# **ПАСПОРТ ДОСТУПНОСТИ № 719**

**объекта социальной инфраструктуры  
(ОСИ)  
ГБПОУ РО «ДонТКИиБ»**

адрес объекта: ***344030, г. Ростов-на-Дону,  
пр. Шолохова, 128***

### АКТ ОБСЛЕДОВАНИЯ №1 объекта социальной инфраструктуры

Фото № 1. Нет поручней на лестнице. Нет тактильной разметки перед лестницей. Ступени контрастно не маркированы. Пандус не соответствует требованиям нормативной документации

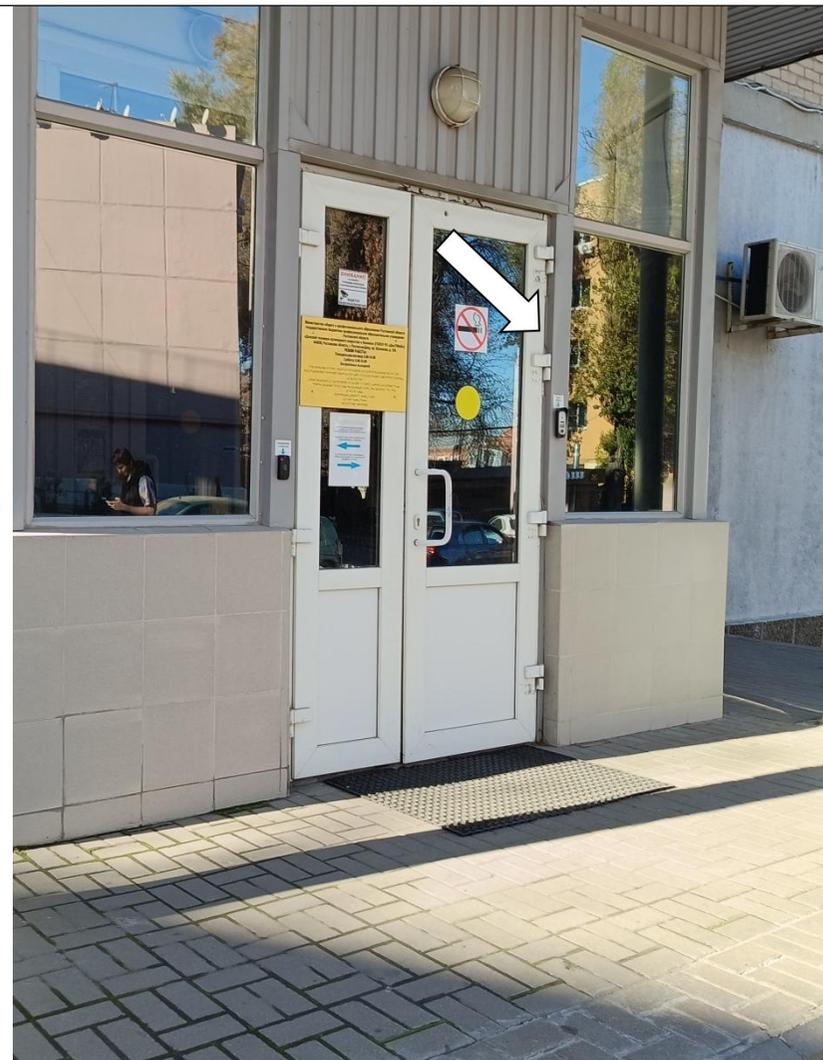
2.1.	Входная группа	есть	1	1	<p>На главном входе в здание техникума обустроена входная площадка с лестницей и пандусом. На лестнице не установлены поручни. Краевые ступени лестницы контрастно не маркированы. Перед лестницей нет тактильной предупредительной разметки.</p> <p>На лестнице установлен металлический пандус, не соответствующим требованиям нормативной документации. Уклон пандуса более 100%. Установлены поручни в одном уровне, не выступающие за марш пандуса.</p> <p>Отсутствуют информирующие пиктограммы, в т.ч. знаки</p>	все	<p>На главном входе в здание техникума с обеих сторон лестницы установить поручни высотой 0,9м с нетравмирующим завершением длиннее марша лестницы на 0,3м. Краевые ступени лестницы контрастно маркировать по проступи. Перед лестницей за 0,3м установить тактильную предупредительную разметку шириной 0,5м. Демонтировать металлический пандус.</p> <p>Для доступа инвалидов на креслах-колясках обустроить пандус, соответствующий требованиям нормативной документации.</p> <p>Предусмотреть уклон пандуса не более 100% при этом длина марша пандуса не должна быть более 5,0м. В нижнем и верхнем окончании пандуса, а также в местах изменения направления движения, предусмотреть свободные площадки, размерами не менее 1,5 на</p>	Капитальный ремонт

доступности.		1,5м. С обеих сторон марша пандуса оборудовать поручни в двух уровнях в одной вертикальной плоскости, высотой 0,9 и 0,7м с нетравмирующим завершением, длиннее марша пандуса на 0,3м. Поручни должны быть непрерывными на всем протяжении пандуса. Предусмотреть расстояние между поручнями 0,9-1,0м. По открытым краям марша пандуса установить бортики высотой не менее 0,05м. На входе в здание установить информирующие пиктограммы, в т.ч. указатели доступности.

Фото № 3. В тамбуре дверной проем и дверная ручка контрастно не маркированы.

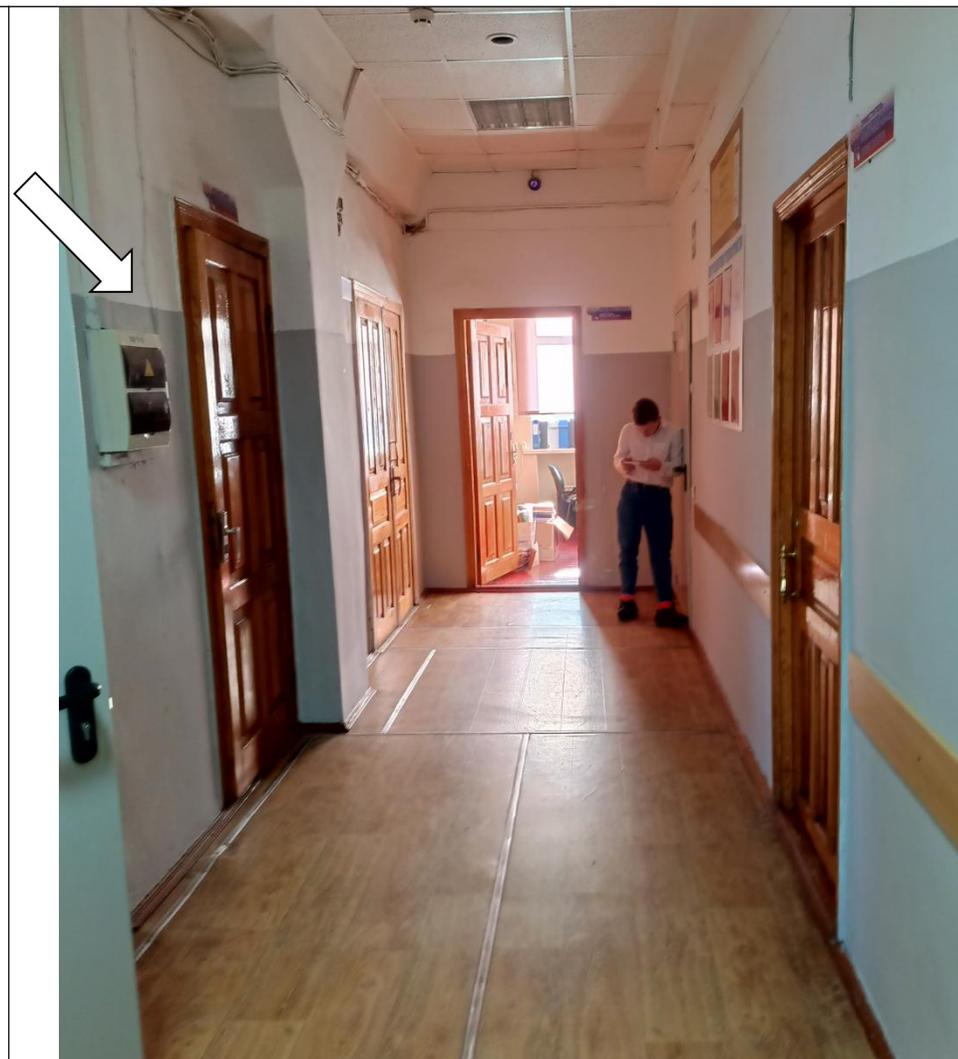
2.3.	Тамбур	есть	3	3	В тамбуре ширина дверного	К,О,С	<b>При проведении капитального ремонта</b>	Капитальный

<p><i>проема в свету менее 0,9м. В дверном проеме имеется порог высотой более 0,014м. Дверной проем и дверные ручки контрастно не маркированы. На двери установлен доводчик, не имеющий задержку закрывания двери.</i></p>	<p><i>в тамбуре заменить дверь, так чтобы ширина дверного проема в свету была не менее 0,9м, обеспечить высоту порога в дверном проёме не более 0,014м. Предусмотреть дверной проем без перепада высоты. Дверной проем контрастно маркировать или предусмотреть дверное полотно контрастное по отношению к прилегающим поверхностям. Установить дверные ручки П-образного или нажимного типа, контрастные по отношению к полотну двери. Установить доводчик с задержкой закрывания двери не менее 5 секунд, чтобы усилие при открывании двери было не более 50 Нм.</i></p>	<p><i>ремонт</i></p>
--	--	--	--	--	--	--	----------------------

Фото № 5. Поручни на лестнице прерываются по длине. Контрастная маркировка ступеней не соответствует требованиям нормативной документации

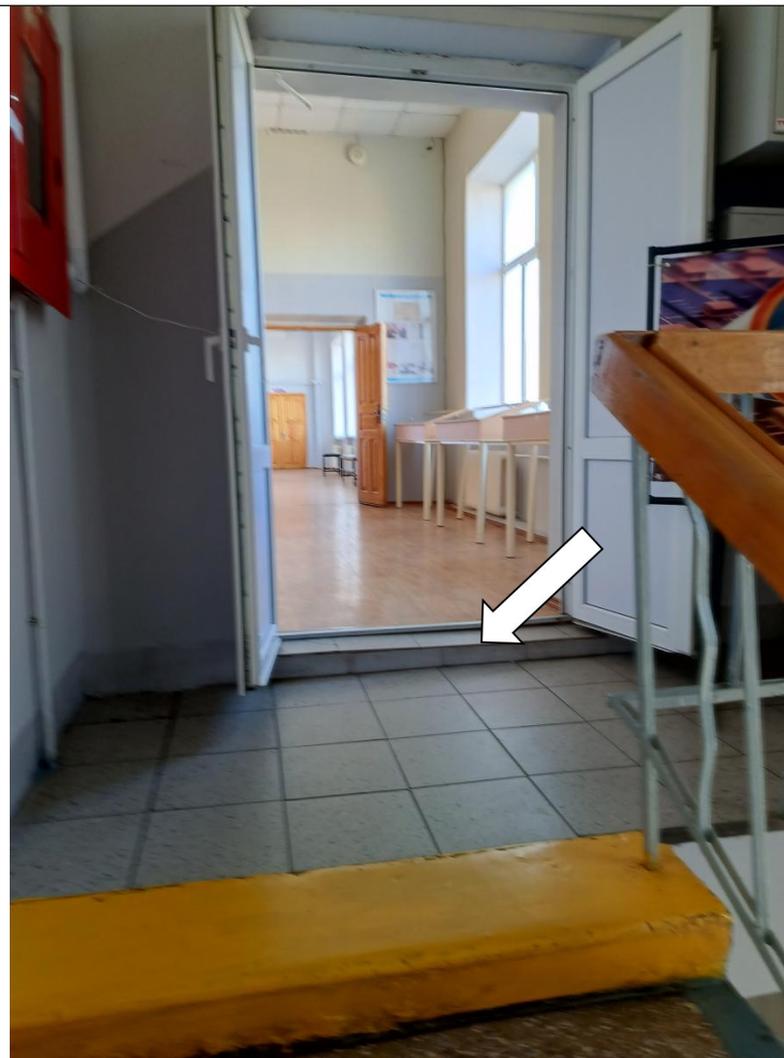
3.2	Лестница (внутри здания)	есть	5	5	<i>На лестницах, ведущих на верхние этажи, установлены поручни с одной стороны лестничного марша, прерывающиеся по длине с травмирующим завершением. Контрастная маркировка ступеней лестницы не соответствует требованиям нормативной документации. Ширина лестниц менее 1,2м. Не достаточно</i>	О,С	<i>На лестницах, ведущих на верхние этажи, предусмотреть установку поручней с обеих сторон лестниц нет технической возможности из-за недостаточной ширины лестниц. Краевые ступени лестниц (первую и последнюю в каждом марше) контрастно маркировать по проступи в соответствии с требованиями нормативной документации (ширина контрастной полосы 0,1м). Установить доступные информирующие обозначения, тактильные обозначения этажей. <b>При проведении капитального ремонта</b> установить поручни непрерывные по длине с внутренней стороны марша лестниц с нетравмирующим завершением, длиннее марша лестниц на 0,3м.</i>	Капитальный, текущий ремонт
